OPPDRAG	Eg sykehusområde - Uavhengig 3. partskontroll av geoteknikk	DOKUMENTKODE	313493-RIG-NOT-004_rev00
EMNE	Uavhengig kontroll av rev 02 av utredningsrapport	TILGJENGELIGHET	Åpen
OPPDRAGSGIVER	Kristiansand kommune	OPPDRAGSLEDER	Jostein Aasen
KONTAKTPERSON	Gro K. Solås	SAKSBEH	Jostein Aasen
KOPI		ANSVARLIG ENHET	2041 Sør Kristiansand Spesialrådgivning

Uavhengig kontroll av rev 02 av utredningsrapport

Kontroll av utredningsrapport rev02 - Anmerkninger påført av Multiconsult

Kristiansand kommune
Områdestabilitet Eg sykehusområde
Oppdrag nr: 1350005219
Rapport nr. 003-Rev02

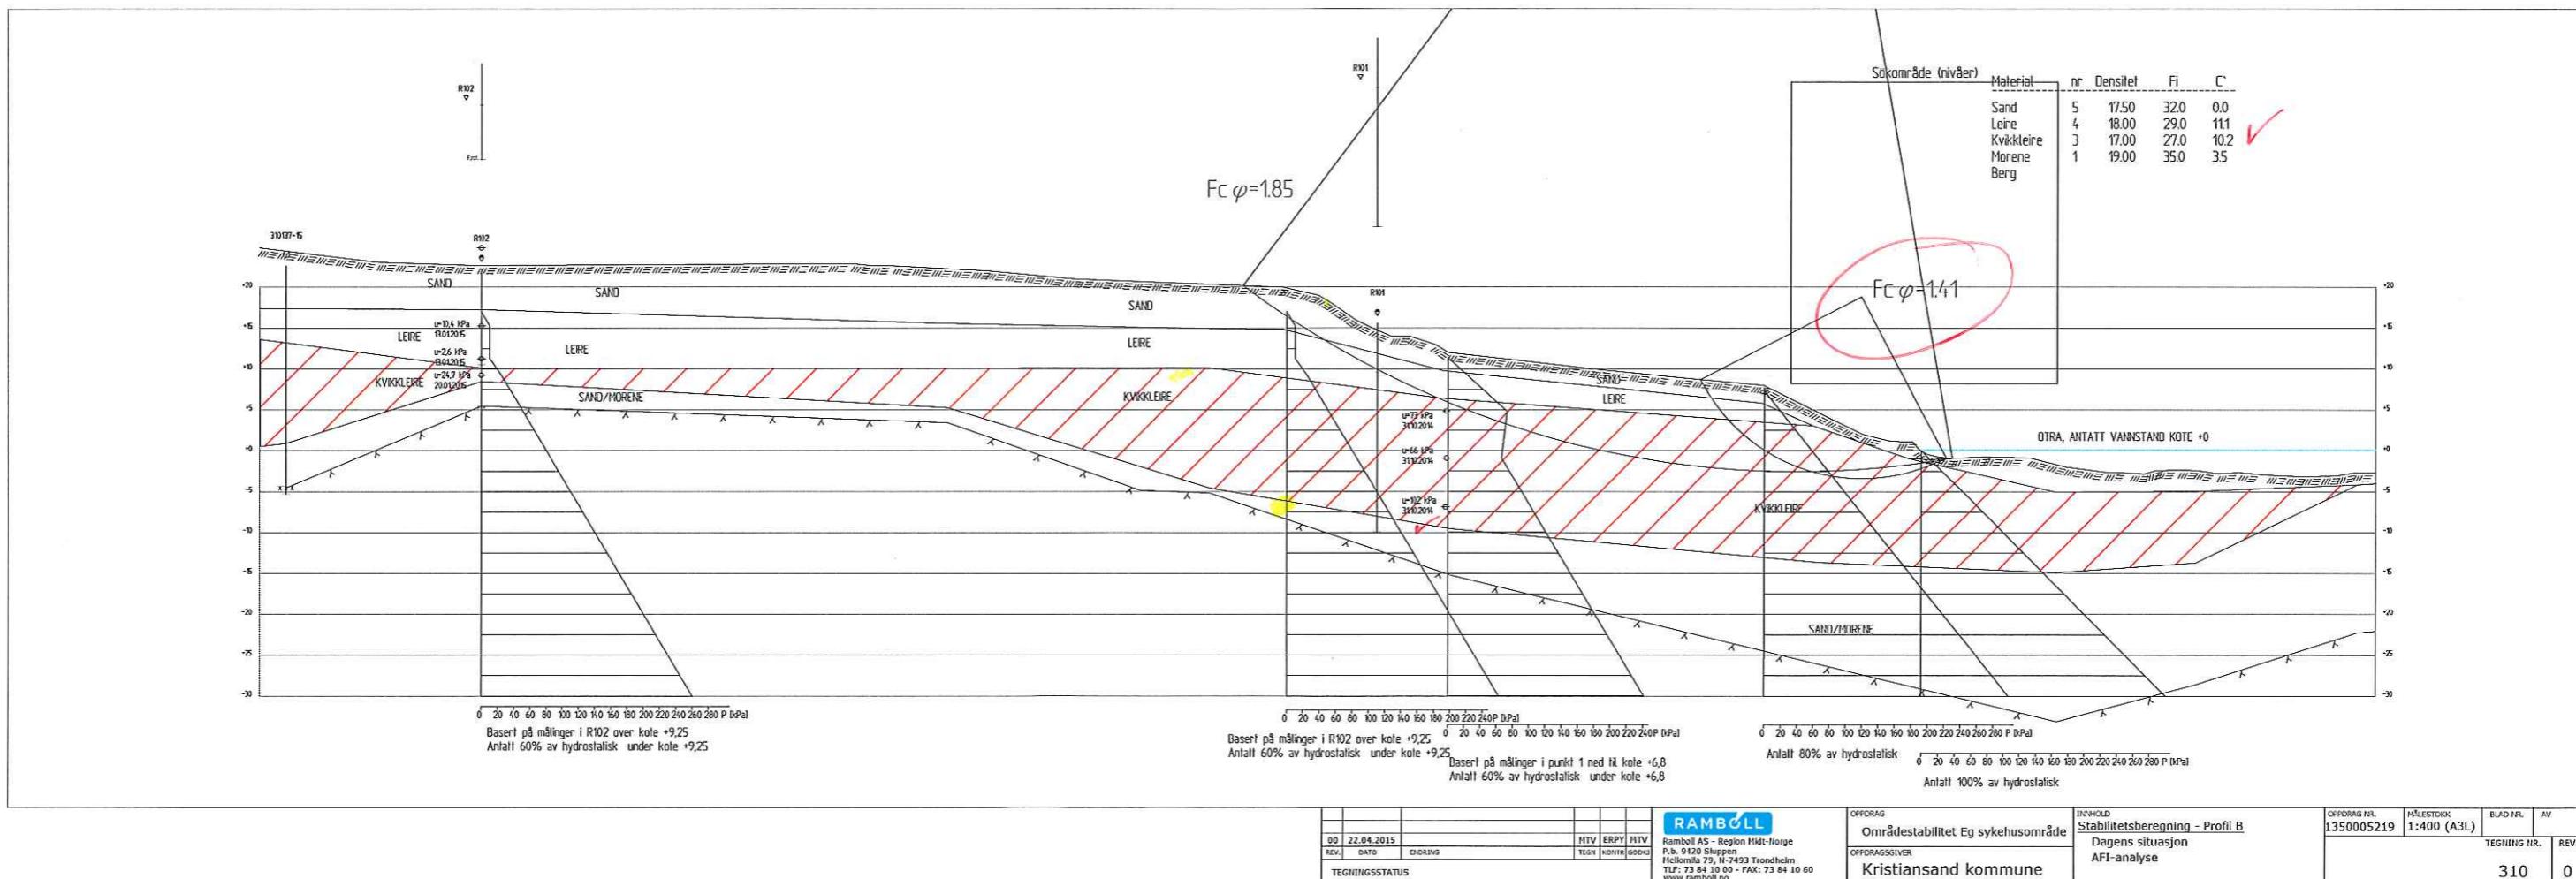
Aarbefolker ekstra sjeld m/ samme utgående

Ny beregning utført

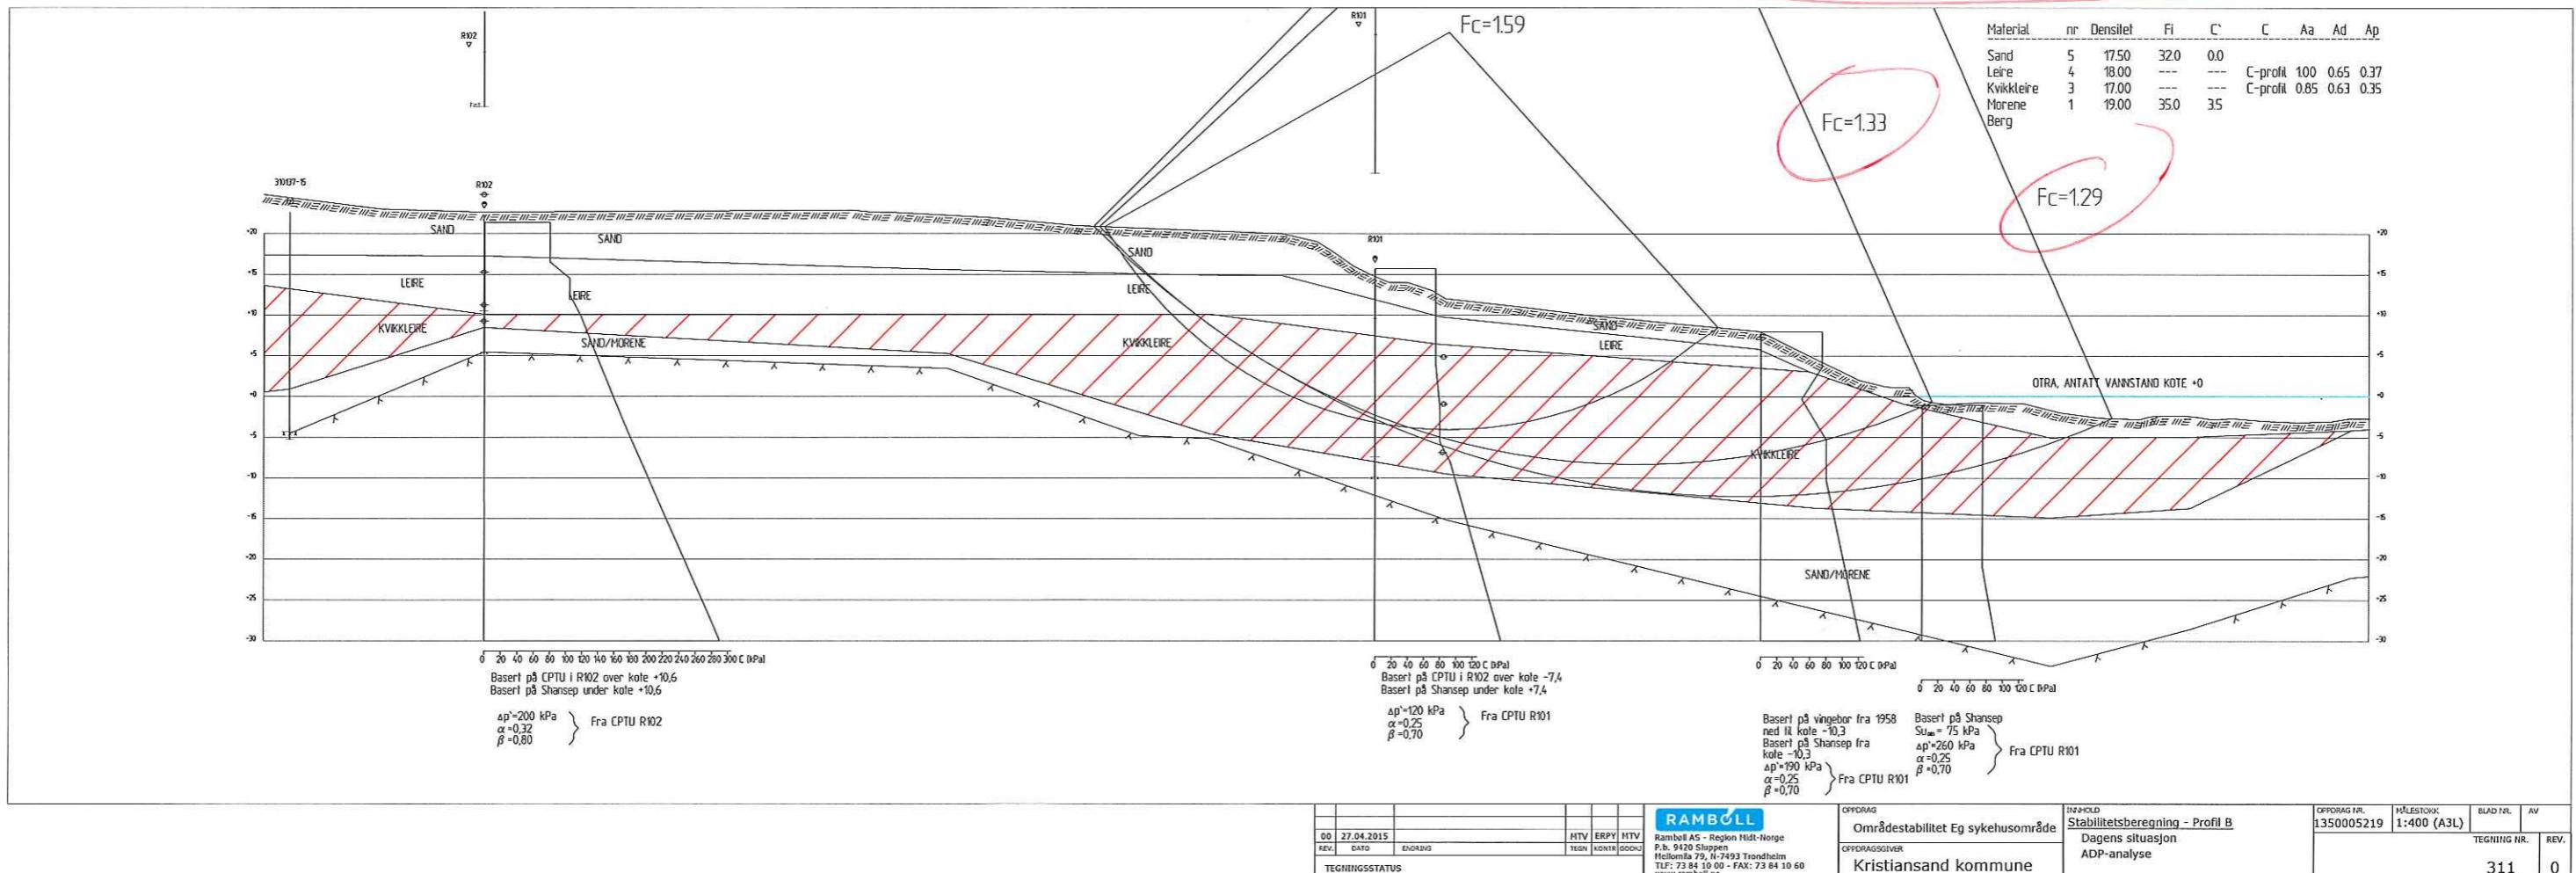
Anbefales ekstra vjekk av sammenvatt glideflak

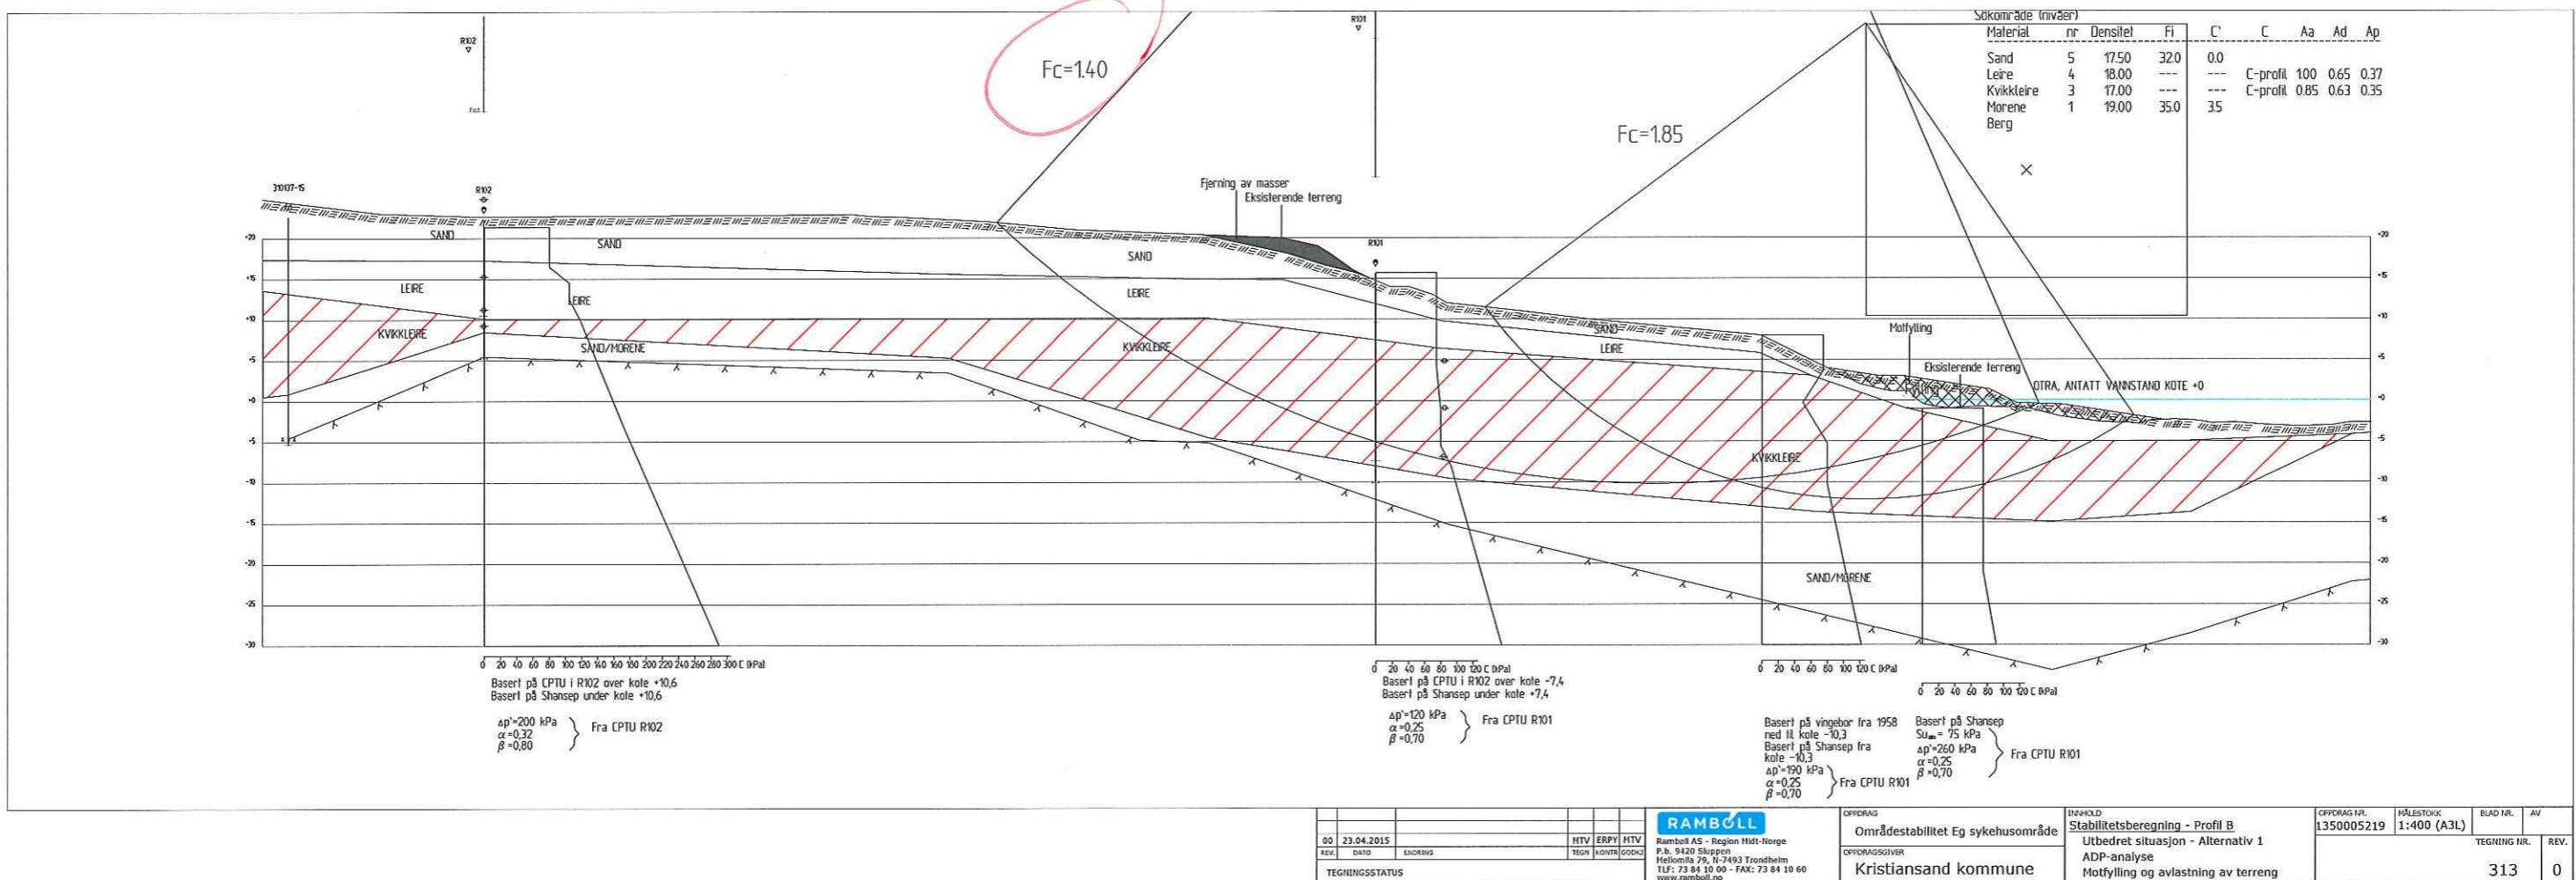
Ambefor ekstra sjell av samansatt glideflate

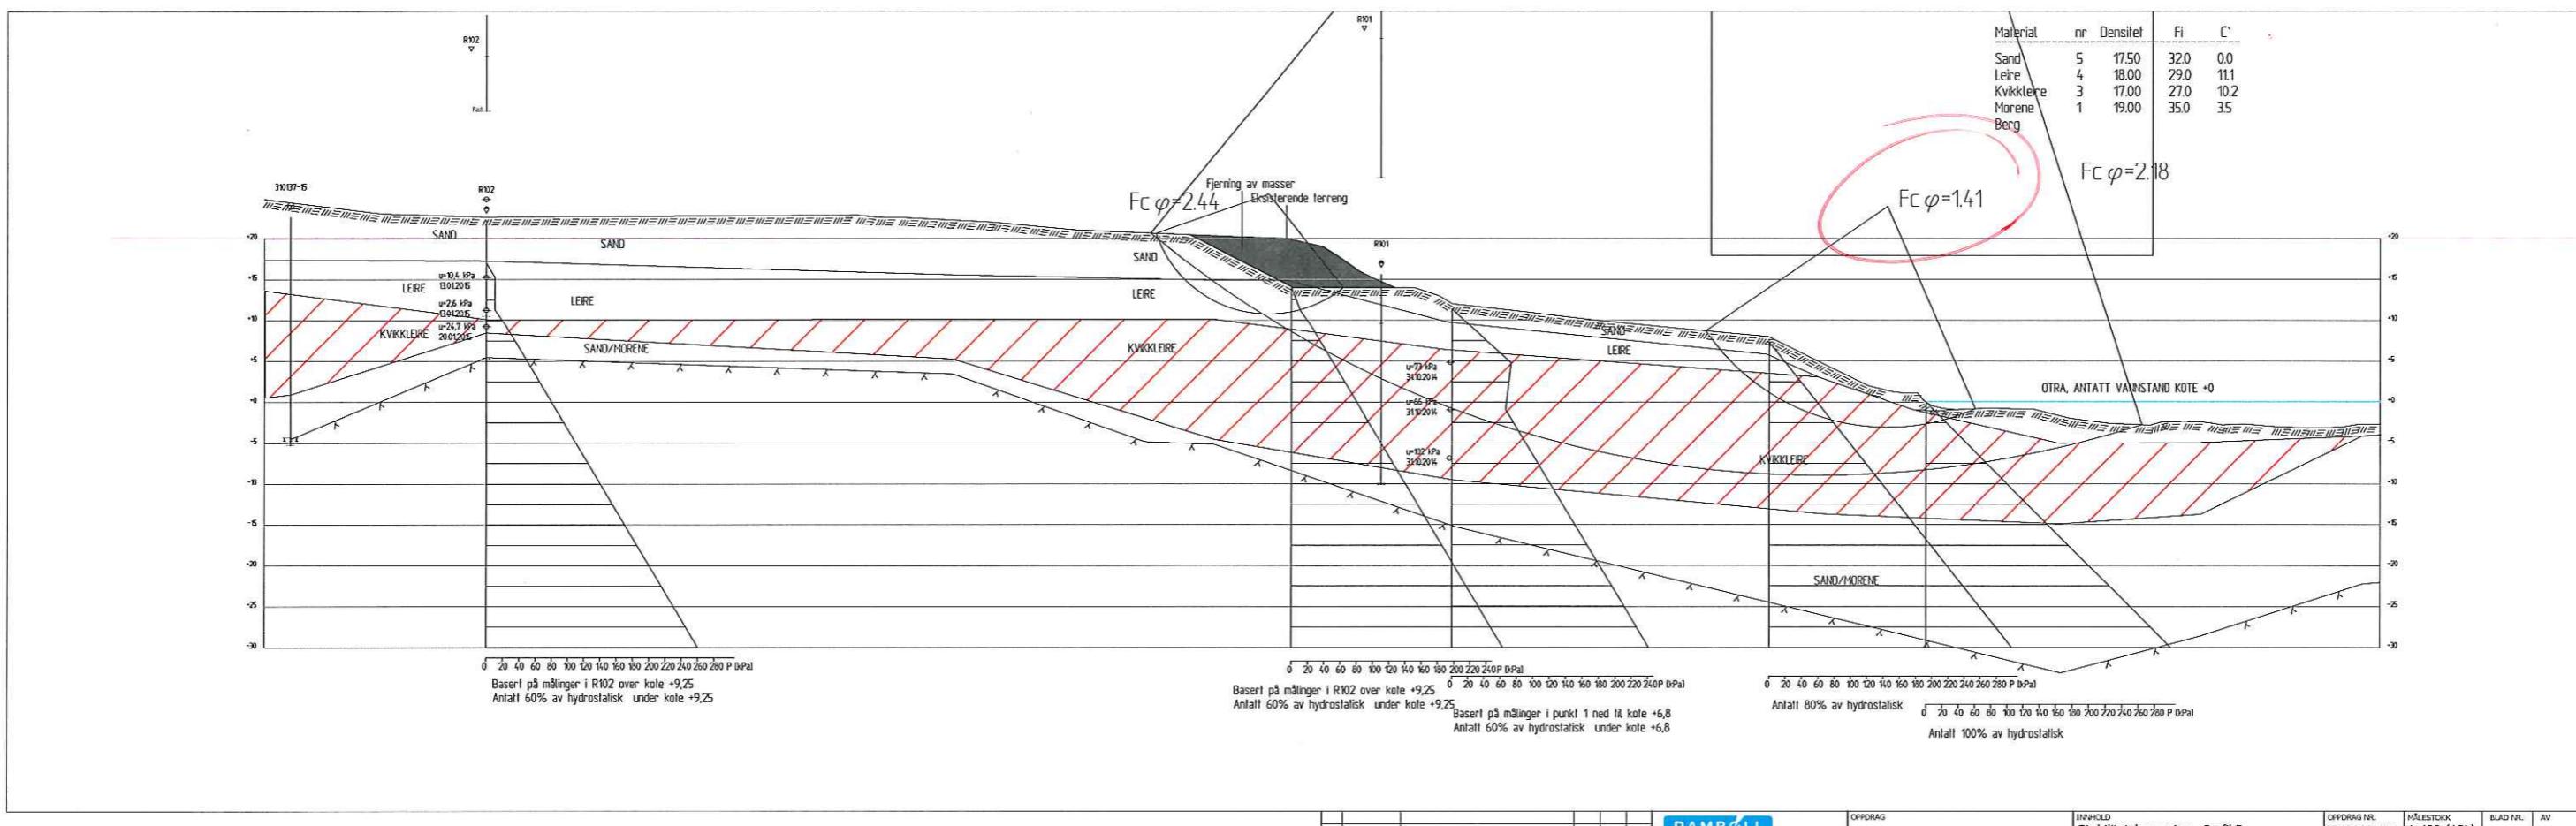
Anbefaler ekstra sjødekk med sammensatt glideflate

Ny beregning utført

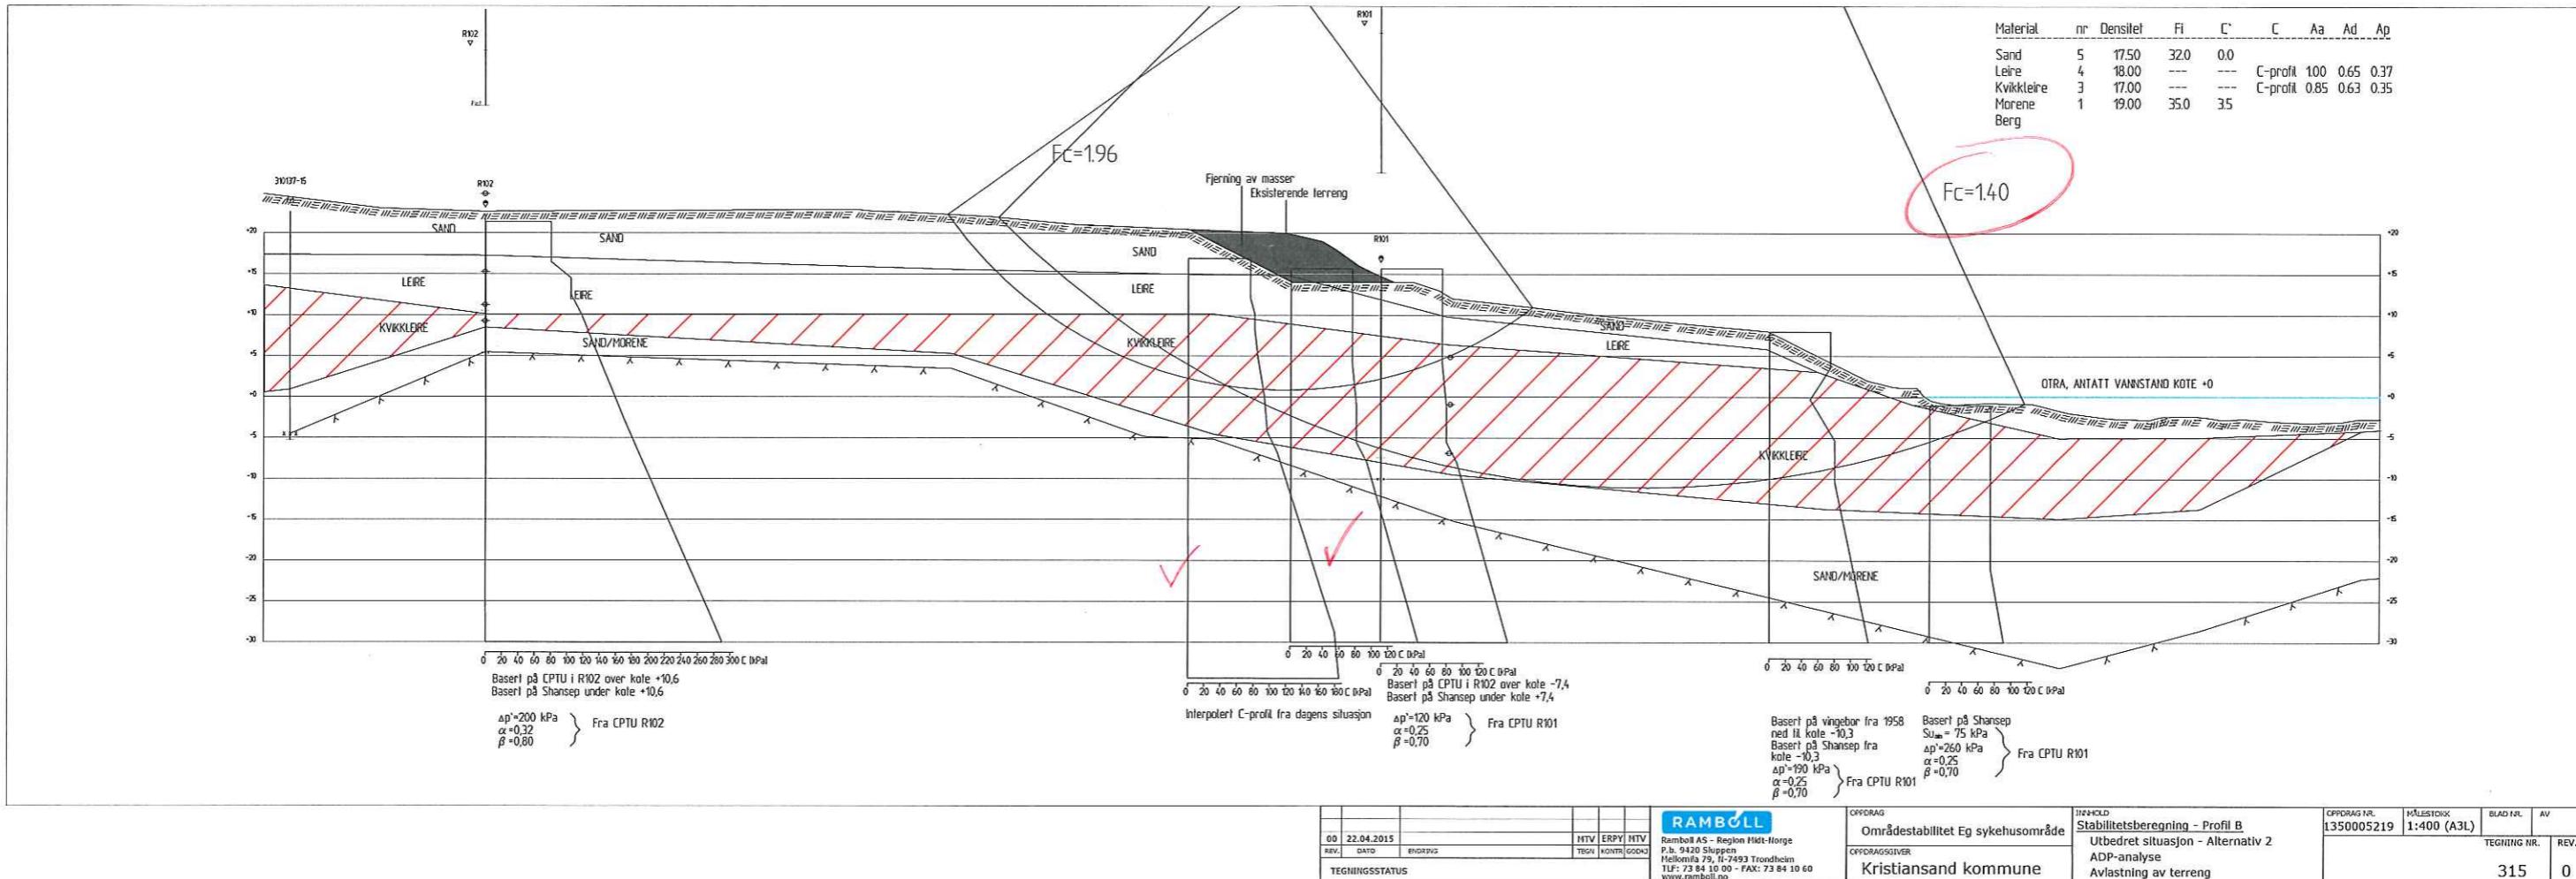
Aubefalser ekstra sjekk m/ sammensatt glideflate
